ÚZEMNÍ PLÁN MĚSTA BRNA

Textová část Odůvodnění

Kapitola 19 Vyhodnocení připomínek

Svazek Pb20 *(bez osobních údajů)*

Přípomínka číslo 1 (zákres)

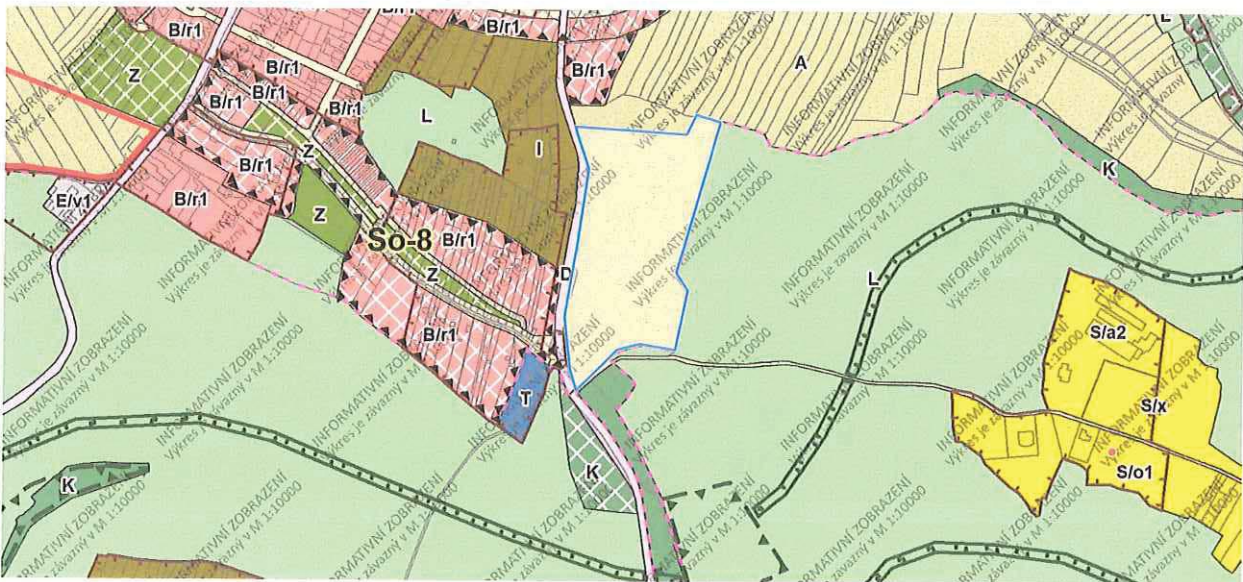
Žádám Vás o změnu návrhu územního plánu z nestavební volné plochy (funkce - zemědělská plocha) na plochu stavební (funkce - bydlení). Jedná se o parcelu č. [redacted] viz. zákres do mapy. S ohledem na to, že parcelou prochází vysokotlaký plyn a jsou zde rozsáhlá anodová pásma a pozemek sousedí s lesním pozemkem, dovoluji si zaslat návrh umístění možných RD s ohledem na již zmíněná ochranná pásma. Dále zde probíhá cca. středem parcely vedení vysokého napětí, které bude přeloženo a zapuštěno do země a trasováno po hranici pozemku.
